**DEPARTEMENT DE LA DROME
ENQUETE PUBLIQUE**

**Aménagement contre les crues et restauration physique de la
rivière La Joyeuse**

RAPPORT DE LA COMMISSION D'ENQUETE

ARRETE INTERPREFECTORAL N° 2018099-0003 du 19 avril 2018

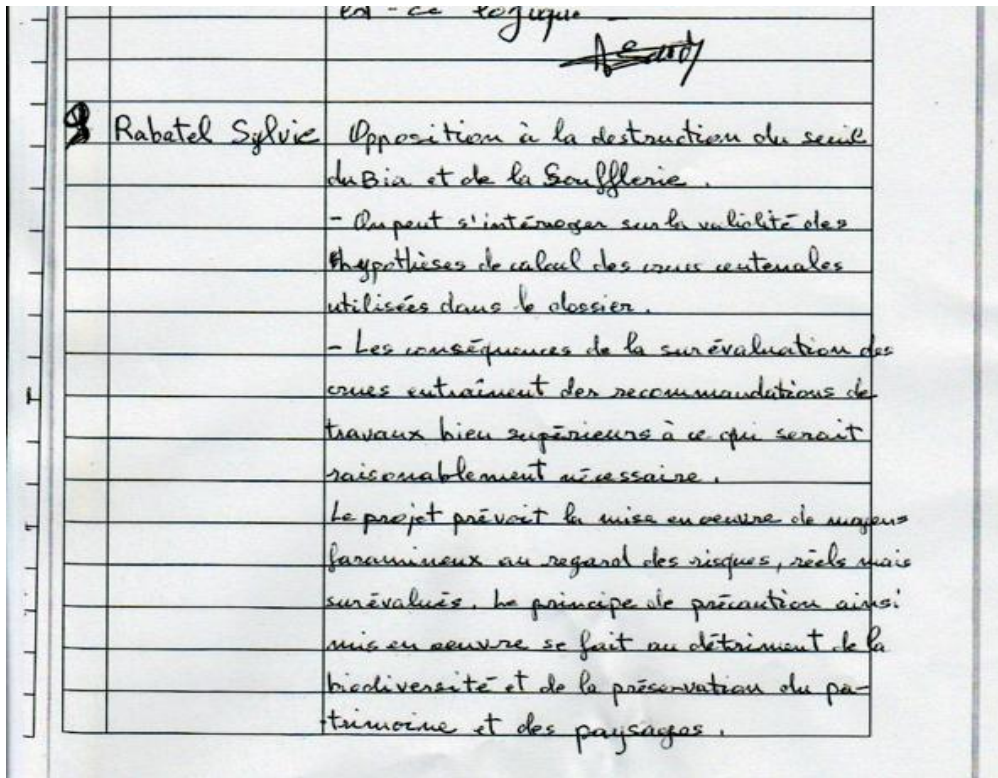
L'action consiste à diriger les eaux de débordement vers l'Isère (Combe de Patience) par un canal de décharge, via le remblai de la voie ferrée et de la RD92 afin d'écrêter le débit à l'entrée de Saint Paul les Romans à 34 m³/s pour la crue centennale.

Le canal de restitution permettra de contrôler et diriger les eaux de débordement via le passage à gué du Taret (à créer) et la zone en dépression en amont du remblai de la voie ferrée. Depuis la borne IGN jusqu'au remblai de la voie ferrée, le canal de restitution sera créé en lieu et place du remblai du Taret, sur 300ml afin de minimiser son impact sur l'emprise foncière

De par l'absence d'exutoire et d'ouvrage hydraulique sous le remblai ferroviaire, des ouvrages de vidange sous le remblai ferroviaire et routier devront être aménagés. Ces derniers seront dimensionnés en fonction du débit de débordement de la Joyeuse que l'on souhaite évacuer vers l'Isère.

La création d'un canal de restitution permettra de récupérer les eaux issues de la Joyeuse via les ouvrages de vidange du remblai ferroviaire et routier jusqu'à l'Isère. Le tracé du canal proposé prend en compte les limites de parcelles et la route communale afin de ne pas trop perturber l'exploitation des terrains agricoles. L'ouvrage de raccordement à l'Isère aura une largeur en crête de 11m sur l'ensemble du linéaire (1160m) avec un talus de l'ordre de 1H/1V. La profondeur moyenne du canal sera d'environ 2m pour une pente moyenne de 0.007m/m.

Figure 26 : Dommages évités par type d'enjeux en fonction de la fréquence de crue (en millions d'€)

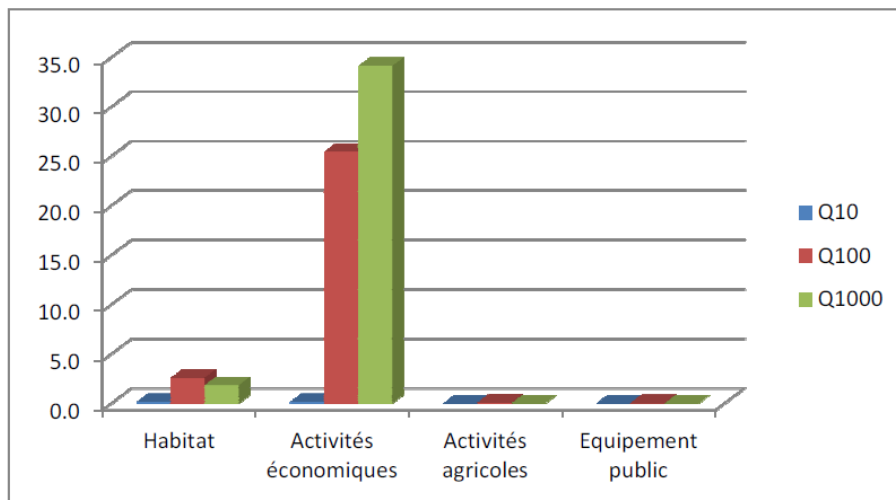
L'annexe 7 fait référence à une période de rentabilité de 40 ans au lieu de 4 ans selon le graphique figure 4 de la page 34 de la pièce 5.

Ce schéma n'est pas celui expliquant la période de retour de 4 ans.

Le schéma montrant les dommages évités est le schéma N°26 de la page 44 de l'annexe Analyse de coûts : « Dommages évités en fonction de la fréquence de crue » qui se lit : 33 M€ de dommages évités en Q1000, et 25 M€ de dommages évités en Q100 :

Il faut se reporter à la page 47 de l'annexe 2 rapport d'étude couts bénéfices qui démontre que la rentabilité est assurée au bout de 4 ans, il est à mon avis difficile de contester aussi largement (40 ans au lieu de 4 ans) un tel calcul.

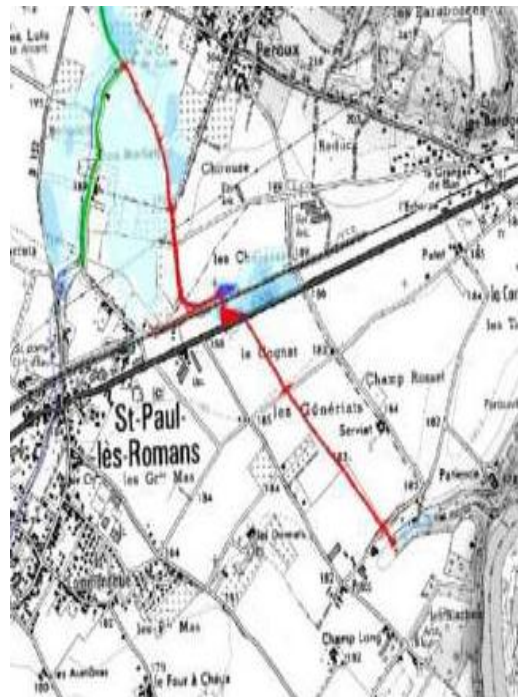
ce canal a été élaboré de façon à se poser de questions : zone inondable définie alors qu'il est impossible d'être inondé à beaucoup d'endroits - quel sera le dommage pour les personnes concernées : perte de revenu forcé, payages etc...
 Marc Teston 180 ch. de putierne 26750
 St Paul Le Romans

Les réunions publiques servent à informer le public des projets en cours ou à venir, ce qui fut le cas pour le projet de restauration de la Joyeuse. La réunion publique de 2017 a bien rempli son rôle, puisque Monsieur TESTON, comme il l'indique d'ailleurs, « a été informé de tout lors d'une réunion publique ».

En ce qui concerne les secteurs d'inondation, comme le montrent les cartes ci-après, les zones inondées sont nombreuses lors de la crue centennale. Après projet, suite à la

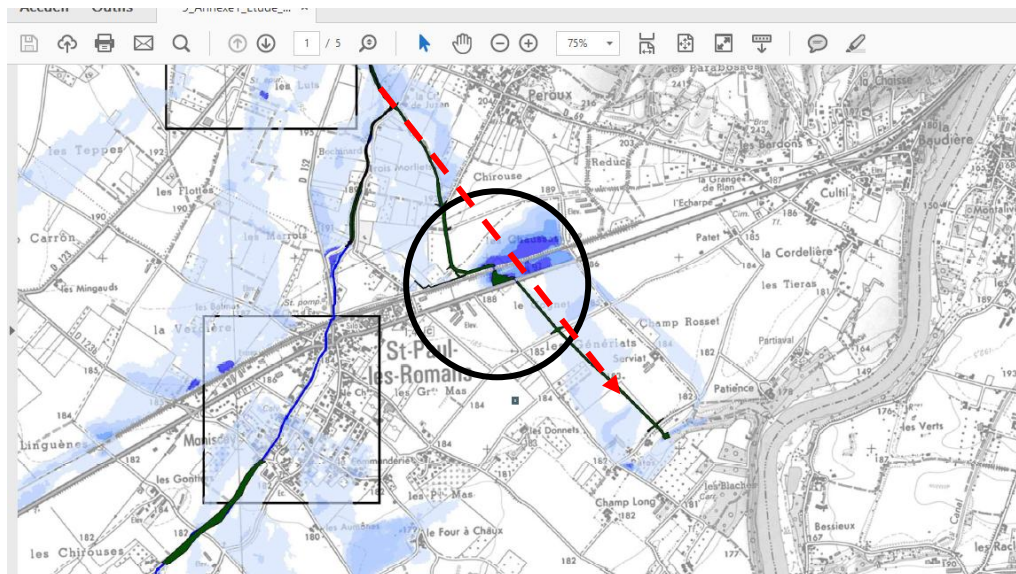
« D'autre part, il est important de noter que certains enjeux soumis aux inondations de la Joyeuse n'ont pas pu être pris en compte dans le calcul des dommages :

- Le cimetière et les terrains de sports de Châtillon et Saint-Paul-Lès-Romans que les aménagements permettent de mettre en hors d'eau jusqu'à la crue de projet,*
- La voie ferrée Valence – Grenoble et la RD92 passant à Saint-Paul-Lès-Romans (inondée en septembre 2008) que les aménagements permettent de mettre en hors d'eau jusqu'à la crue de projet »*

Pourquoi préciser que ces dommages n'ont pas pu être pris en compte s'il n'y a pas de dommages jusqu'à la crue de projet ?
